**Consultation publique parallélisée relative à la demande d'autorisation environnementale présentée par la société TERALTA GRANULAT BETON REUNON pour son projet d'ouverture d'une carrière de tufs volcaniques, dénommée « carrière de Mon Repos » sur le territoire de la commune de Saint Pierre.**

**Avis délibéré de la Mission Régionale  
d'Autorité environnementale de La Réunion -  
Projet de carrière de tufs volcaniques de la société TGBR -  
Commune de Saint-Pierre**

**Mémoire en réponse à l'avis de la MRAe.**

Illustration 125 : Mesure de réduction : aménagement de merlons éco-physagers  
Source : Etude paysagère du projet « ARTIEK »

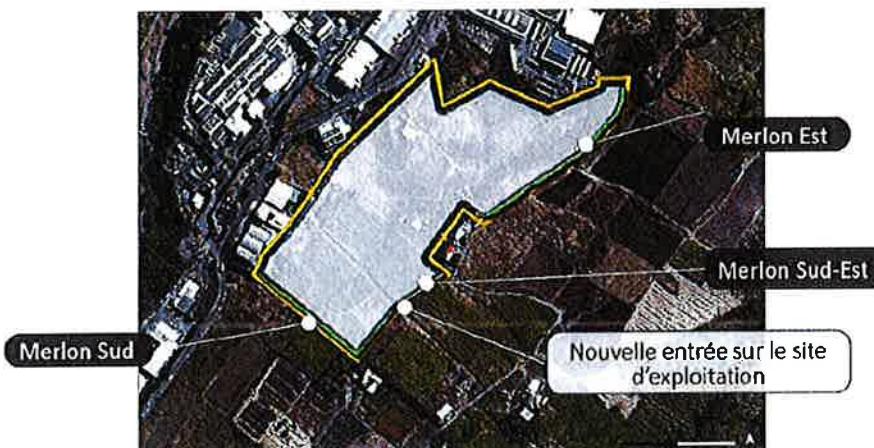
Par ailleurs, le positionnement de merlons sur les limites Sud, Sud-Est et Est ne semble pas être de nature à protéger suffisamment les habitations et les usagers de la zone industrielle limitrophes. En effet au-delà de leur positionnement qui apparaît inopportun à cette fin, leur efficacité sur l'envol de poussières reste à démontrer.

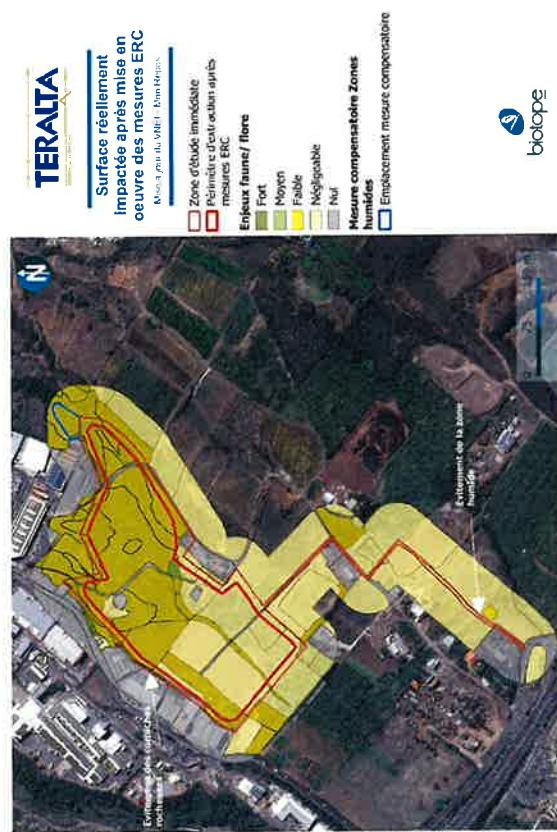
axes d'écoulement identifiés dans le chapitre 8 de cette même étude. La cartographie associée est présentée en figure 15. Les bassins versants comme les axes d'écoulements traversant le périmètre du projet ont été identifiés à partir de la topographie réelle du site (courbes de niveau à 1 m issues du levé Lidar). Ils correspondent ainsi aux limites de celui-ci.

En conséquence, la délimitation des bassins versants telle que présentée dans l'étude hydraulique de l'étude d'impact du dossier est conforme et maintenue, car elle :

- Correspond à la topographie réelle du site,
- Est cohérente avec le périmètre projet,
- Est adaptée au raisonnement hydraulique mené dans l'étude hydraulique globale.
